**SVILUPPO RETE TRA PESARO E ANCONA  
"REALIZZAZIONE COLLEGAMENTO TRA SE CANDIA E CP  
FOSSOMBRONE E OPERE CONNESSE"**

**INTEGRAZIONI ALLO STUDIO DI IMPATTO AMBIENTALE**

**RGEX14037C2562441**

**Figura 1 - Stralcio Tavola (DE23787A1CEXA034\_4) “ Carta del Rischio Idrogeologico” allegata alla Relazione Geologica (RE23787A1CEXA030) e relativa legenda**

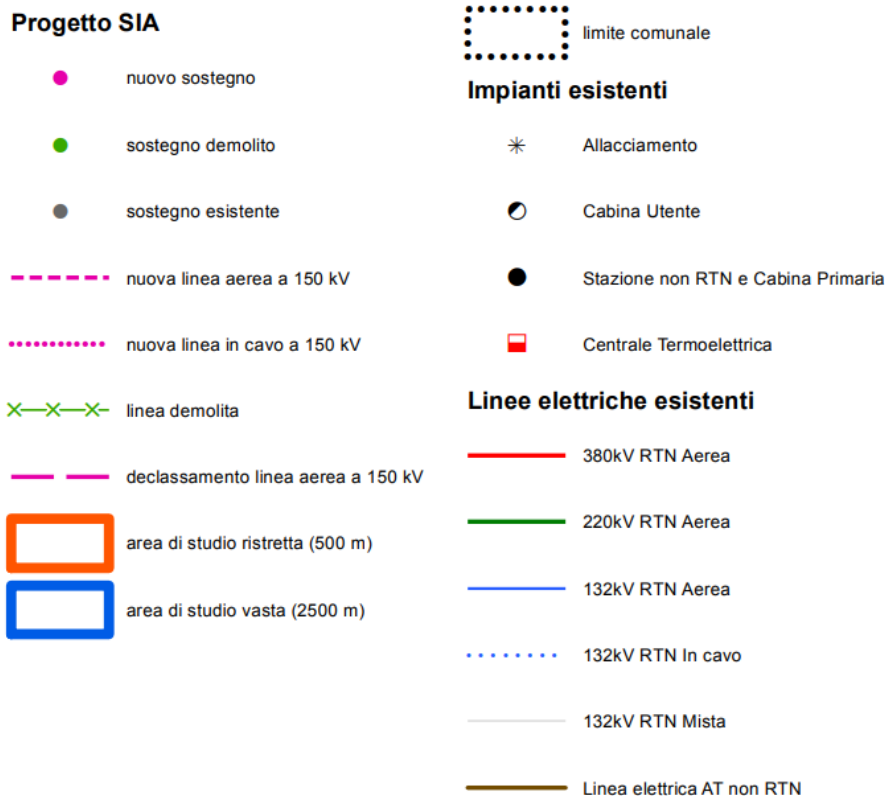
*In relazione al tratto aereo di in variante nel Comune di Trecastelli (elettrodotto da P69B a P69E) è necessario che venga caratterizzato il dissesto perimetrato PAI (R2, P3) in relazione all’opera in progetto.*

*È inoltre necessario che vengano indicate le azioni da porre in essere per evitare interferenze e potenziali danni all’opera stessa.*

Il dissesto in questione è perimetrato a pericolosità elevata e rischio medio.

Come visibile nell'estratto cartografico del PAI, la variante aerea dell'intervento 1 che si sviluppa dal Sostegno 69A al sostegno 69L e che interferisce con l'area a rischio e pericolosità individuata dal PAI, è stata progettata per risolvere l'interferenza con l'area edificata di Passo di Ripe e la zona commerciale limitrofa alla SP 360.

La demolizione dei sostegni 70 e 71 e 74, che deriva dalla variante di progetto, elimina l'interferenza di tre sostegni in area a maggiore rischio idraulico, nonché l'interferenza molto marcata del sostegno 75 esistente, con recettore e nucleo abitativo e produttivo.

**Figura 38 - Localizzazione su ortofoto del sostegno P2**

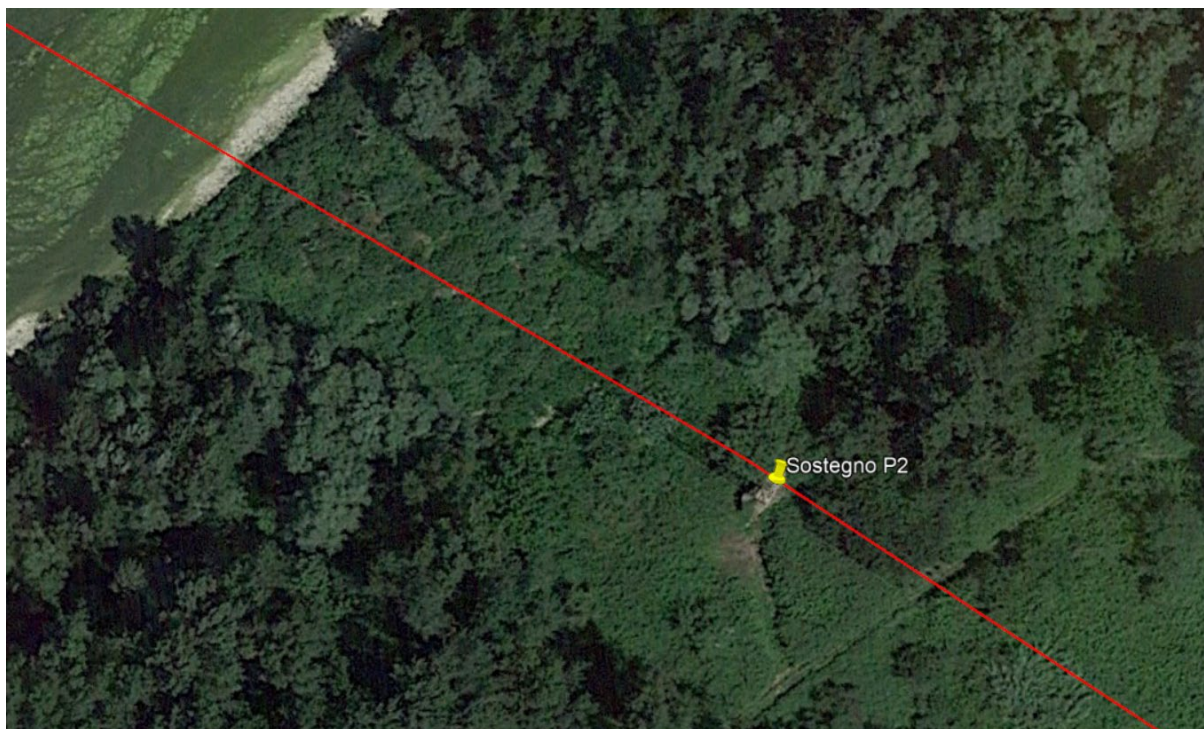
*Per la rimozione dei piloni P1 e P2, ricadenti in area SIC/ZPS, in prossimità della CP di San Lazzaro nel Comune di Fossombrone (PU), si chiede di descrivere le modalità di realizzazione del cantiere e le opere di rimozione; andrà inoltre caratterizzata la vegetazione potenzialmente interferita ed andranno indicate le misure per minimizzare le interferenze.*

**Figura 27 - Stralcio della cartografia del PAI aggiornato 2016 con indicazione delle interferenze delle opere in progetto con zone a rischio esondazione R4, rischio frane R2 e pericolosità frane P3**

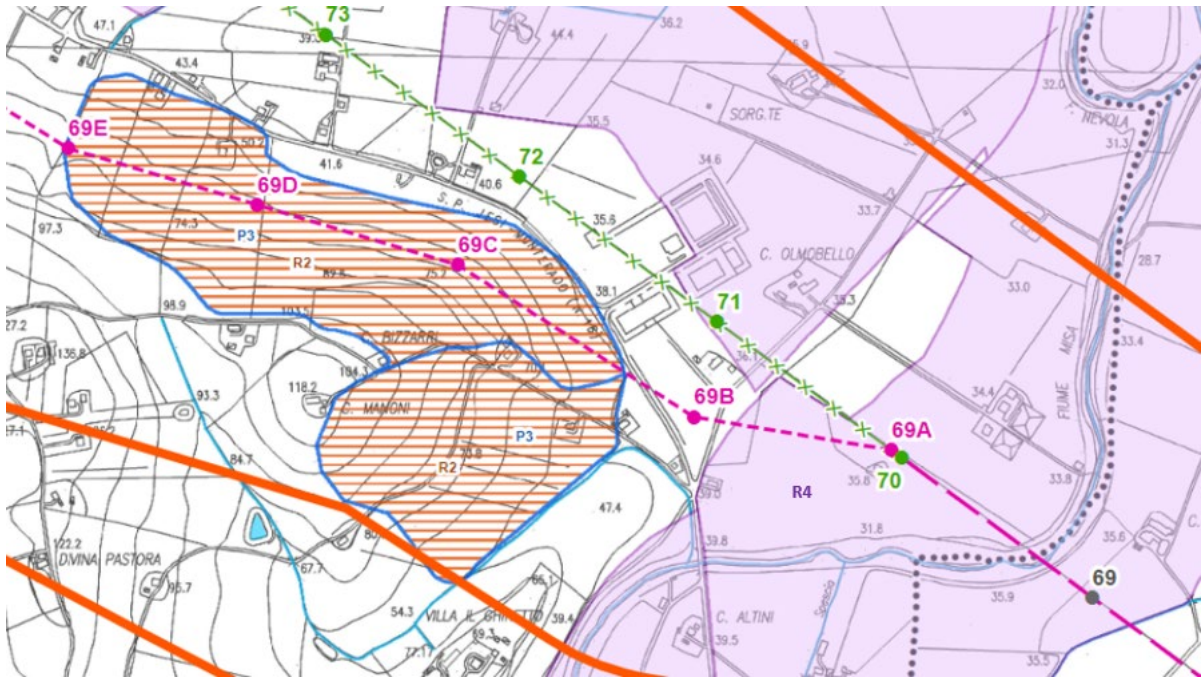
- a. *Dovranno essere individuate puntualmente le interferenze delle opere in progetto, comprese le demolizioni, con tutti i corsi d'acqua demaniali, sia in attraversamento che in fiancheggiamento. A tal riguardo si chiede di produrre un apposito elaborato grafico che rappresenti nei tratti interessati dai lavori il reale andamento planimetrico del tracciato del corso d'acqua tratto da rilievo topografico, trasposto su mappa catastale. Nello specifico le sezioni in attraversamento ed i tratti in fiancheggiamento andranno rappresentati graficamente in scala adeguata, con indicazione per ciascuno di questi delle modalità di attraversamento/fiancheggiamento e di eventuale ripristino del corpo idrico e dei suoi accessori. In definitiva gli elaborati grafici e descrittivi degli attraversamenti dei corsi d'acqua dovranno chiaramente indicare i limiti del demanio idrico, sia in planimetria che in sezione, al fine di definire completamente le opere che si intendono realizzare in ambito demaniale e nelle fasce di servitù idraulica e l'idoneità/compatibilità ai fini idraulici sia delle nuove linee che delle demolizioni, rimozioni e ripristini previsti. Viste comunque le tipologie d'opera progettate, si valuta favorevolmente l'utilizzo della tecnica TOC per la realizzazione degli attraversamenti con la nuova linea in cavo, a salvaguardia dell'integrità dei corpi idrici, in quanto gli impatti possono considerarsi limitati, senza necessità di alterare la sponda o l'alveo.*

**Figura 31 - Stralci della cartografia PRG (comune di Fossombrone) delle zone interessate ad estrazione di acqua ad uso idropotabile. La freccia rossa indica i punti di approvvigionamento idrico e fascia di rispetto 200m**

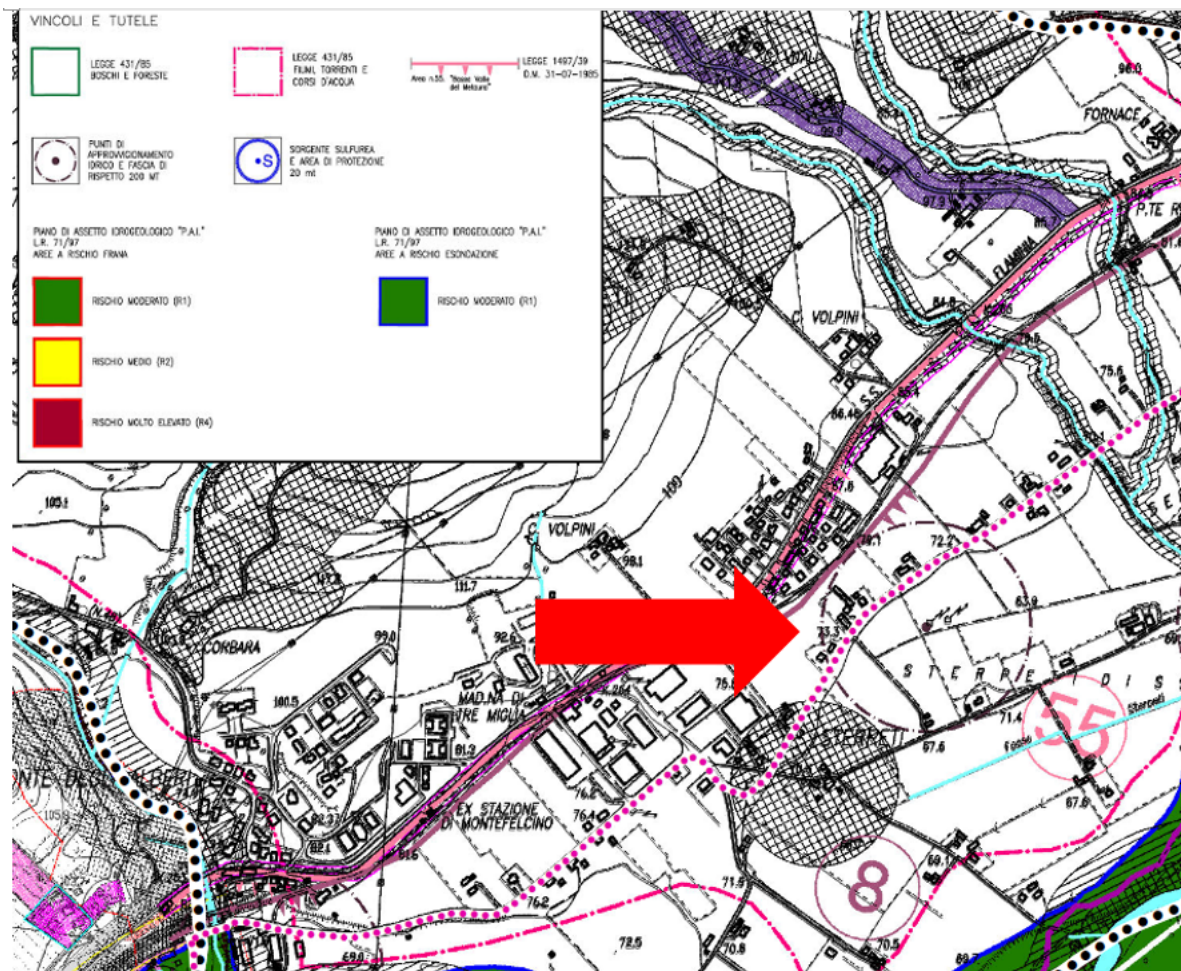
<b>4</b>	<p>Per quanto riguarda le acque sotterranee, come rilevato nel contributo di ARPAM, considerato l'attraversamento della rete di progetto in zone interessate da estrazione di acqua a uso idropotabile, si chiede di verificare l'interferenza della rete stessa con i punti di prelievo delle acque sotterranee destinate al consumo umano erogate tramite impianto di acquedotto presenti nell'area di studio (art. 94 D.lgs. 152/2006).</p>	
<b>5</b>	<p>Per la matrice suolo, sulla base del contributo di ARPAM risultano necessari i seguenti approfondimenti:</p>	
		<p>a. La complessiva profondità delle fondazioni dei sostegni da demolire e se la metodologia di demolizione prevede di lasciare in situ parte della fondazione, considerando che in merito alle dismissioni delle opere esistenti il proponente prevede l'asportazione fino ad una profondità di circa 2 m dei materiali componenti le fondazioni.</p>

Un segmento della linea taglia la fascia di rispetto di 200m di un punto di approvvigionamento (indicato con la freccia rossa in figura 30 e riportato in rosso sullo stralcio fotografico in figura 31); il tracciato in cavo non interferisce con il punto di approvvigionamento in quanto verrà realizzato su sede stradale.

**Figura 33 - Stralcio della cartografia di zonizzazione acustica: Intervento 1**

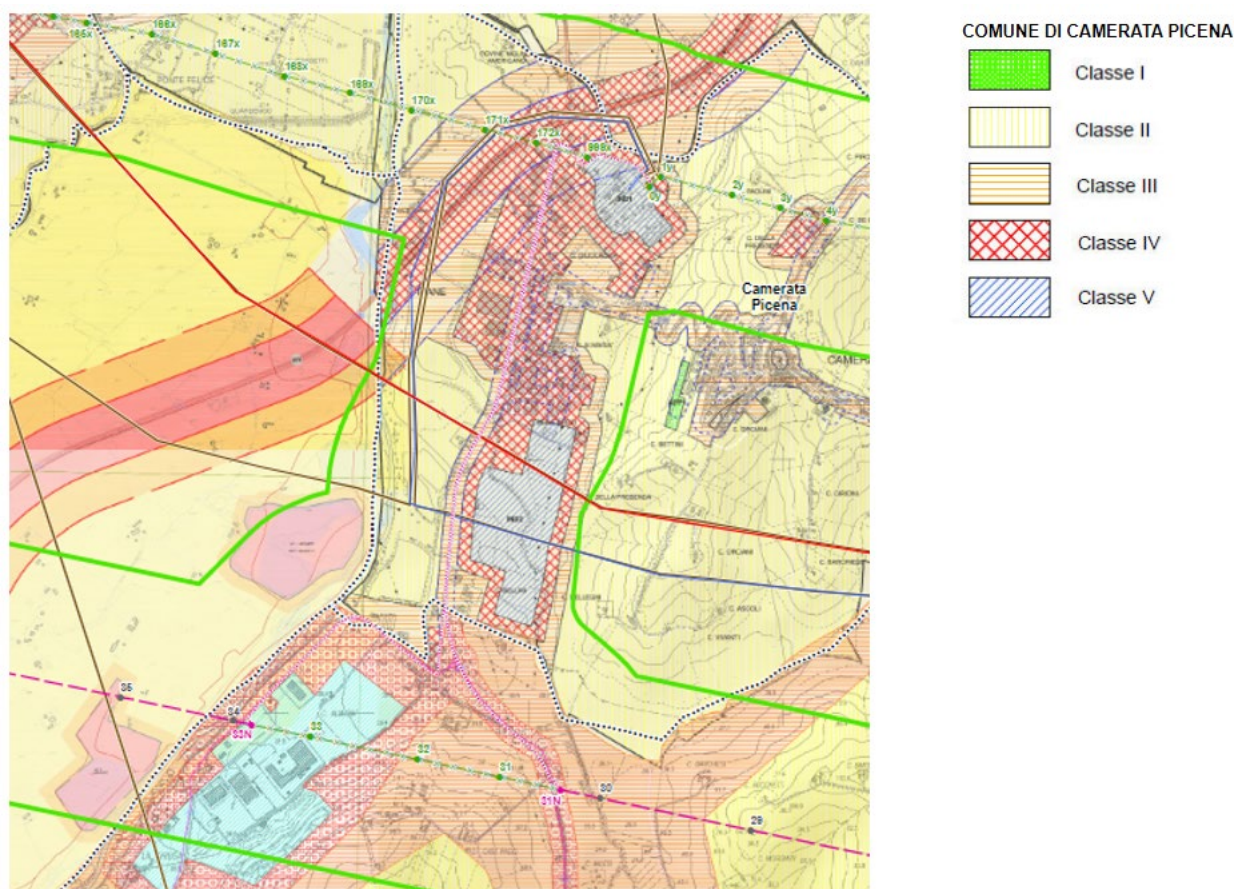
- a. È necessario che siano fornite apposite planimetrie con indicate le classificazioni acustiche dei territori interessati dal progetto nella fase di realizzazione ed in cui siano individuati anche ambienti abitativi influenzati dalle emissioni sonore.*
- b. per ciascuna tipologia di cantiere, è necessario che la distanza minima dalla sorgente per la quale possa essere garantito il rispetto del limite di immissione assoluto diurno sia calcolato in base alle rispettive classificazioni acustiche (di cui al punto precedente) e non alla sola classe III come attualmente fatto dal proponente.*
- c. È necessario fornire una planimetria in cui sia riportata la fascia di ampiezza di 50 m dai microcantiere (cantiere di “sostegno”, demolizioni), al fine di verificare l’effettiva assenza di recettori.*

- a. Al fine di identificare eventuali interferenze con la matrice rumore e vibrazione, sulla base del contributo di ARPAM, si è prodotta apposita cartografia, in allegato, recante la sovrapposizione delle opere in progetto e in demolizione con le planimetrie dei territori interessati suddivisi nelle classificazioni acustiche sulle quali sono anche riportate le zone abitative influenzate dalle emissioni sonore.

**Figura 37 – Ubicazione del sostegno 57 sulla cartografia**

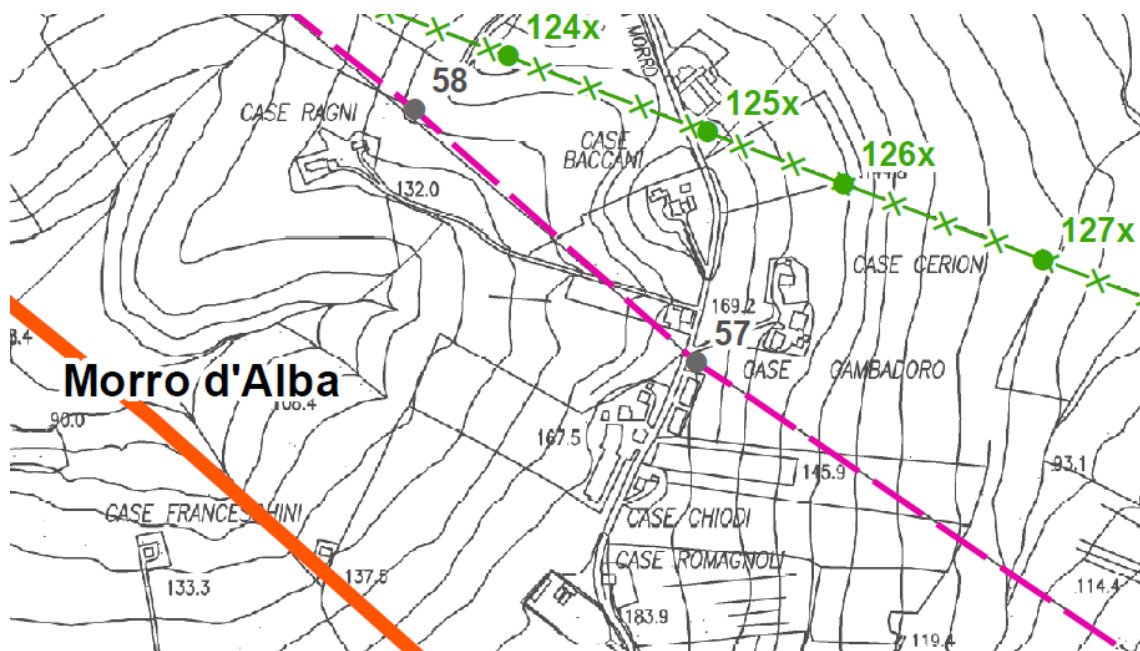
<p>a. necessario che siano fornite apposite planimetrie con indicate le classificazioni acustiche dei territori interessati dal progetto nella fase di realizzazione ed in cui siano individuati anche ambienti abitativi influenzati dalle emissioni sonore.</p>
		<p>b. per ciascuna tipologia di cantiere, è necessario che la distanza minima dalla sorgente per la quale possa essere garantito il rispetto del limite di immissione assoluto diurno sia calcolato in base alle rispettive classificazioni acustiche (di cui al punto precedente) e non alla sola classe III come attualmente fatto dal proponente.</p>
		<p>c. È necessario fornire una planimetria in cui sia riportata la fascia di ampiezza di 50 m dai micro cantieri (cantieri di “sostegno”, demolizioni), al fine di verificare l’effettiva assenza di recettori.</p>

- c. Dall'analisi del territorio interessato dall'opera in progetto, come già evidenziato nel SIA, si evince che non sono presenti recettori nelle immediate vicinanze della nuova linea elettrica (il recettore più prossimo è un edificio in prossimità del sostegno n. 57 ubicato ad una distanza di circa 50 m dalla linea, distanza alla quale nel caso peggiore il valore di emissione acustica risulta pari a 25 dB(A)).
